島根原子力発電所2号炉

審査会合における指摘事項の回答

(2相ステンレス鋼の熱時効)

島根原子力発電所2号炉 審査会合における指摘事項の回答一覧表

図1 原子炉再循環ポンプ製造時の溶接箇所

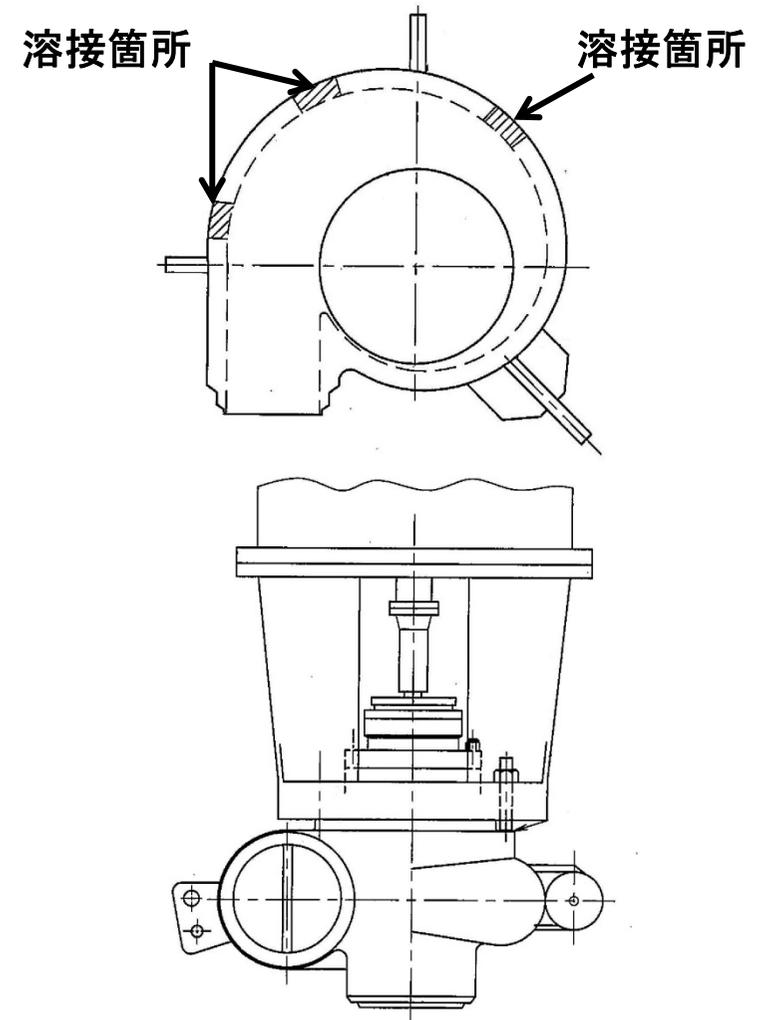
No.	指摘事項	回答
13-3 2相ステンレス 鋼の熱時効 (平成30年7月4日 第13回審査会合)	製造時検査および現状保全について、詳細に説明すること。特に製造時のガンマプラグ等の溶接箇所について説明すること。	P3～P7
13-4 2相ステンレス 鋼の熱時効 (平成30年7月4日 第13回審査会合)	2相ステンレス鋼の熱時効について、現状保全の検査結果を理由に、仮想欠陥を想定した破壊評価をしなくてよいということであれば、その妥当性について説明すること。	P8～P9 (評価方針のみ)

原子炉再循環ポンプ製造時の溶接箇所を図1に示す。当該箇所は鋳物であるケーシングを製作する際に使用中子(コア)を外部から支持するために必要となった穴を溶接で閉止した箇所である。

当該箇所を溶接で閉止した後に放射線透過試験および浸透探傷試験を実施し、健全性を確認している。

ポンプケーシングの耐圧部分の溶接接手として、維持規格に基づき、浸透探傷試験を実施している。
